改善箇所説明図

改善の内容

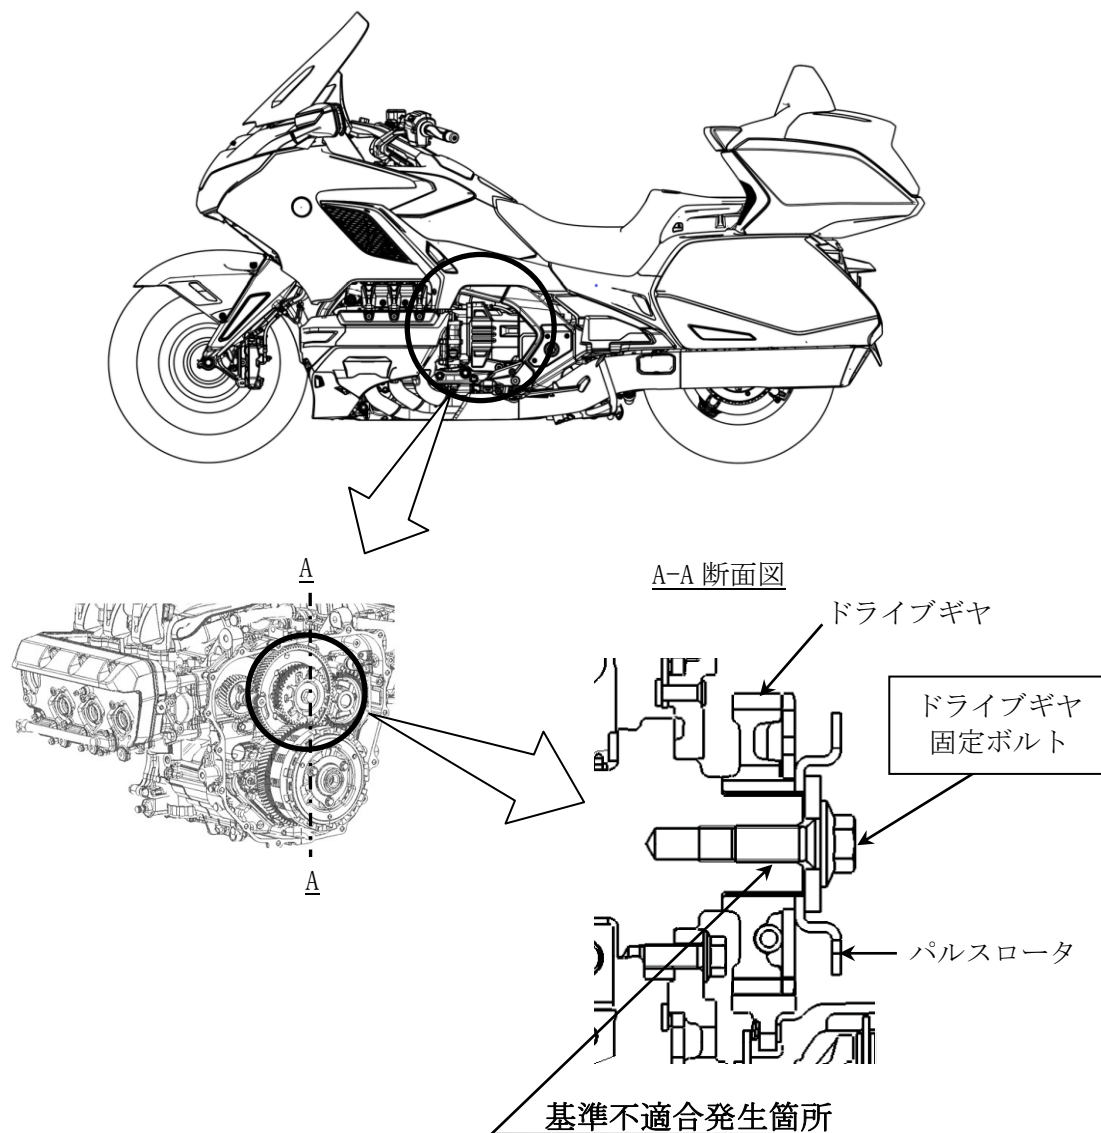
原動機において、ドライブギヤをクランクシャフトに固定するボルトの耐久性が不足しているため、急加速時に当該ボルトのねじ部に過大な応力が集中し、亀裂が生じることがある。そのため、そのまま使用を続けると、ボルトが折損し、クランクシャフトの回転を検知しているパルスロータが外れて、点火及び燃料噴射を適正に行えずにエンストして、最悪の場合、ボルトの破片が噛み込みエンジンがロックするおそれがある。

全車両、ドライブギヤ固定ボルトを対策品に交換する。

なお、部品の準備に時間を要することから、不具合内容を周知し、準備でき次第、改めて連絡する。

識別：車台番号打刻部付近に黒色の識別ラベルを貼付する。
